対策箇所説明図①

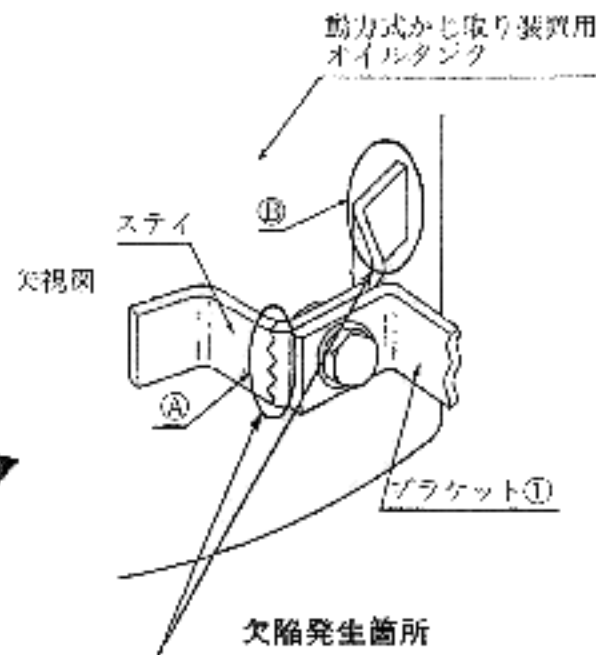
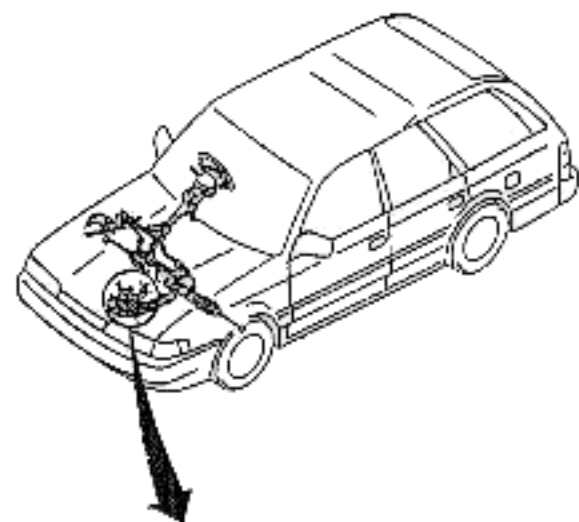
「ステイの強度が不足しているため、
②部が折損し、溶接部③が母材とと
もに割断して、オイルタンクに穴が
あくおそれがある。」

「全車両、ブラケット①、②を取り外すとと
もに、ブラケット③の材質を変更する。」
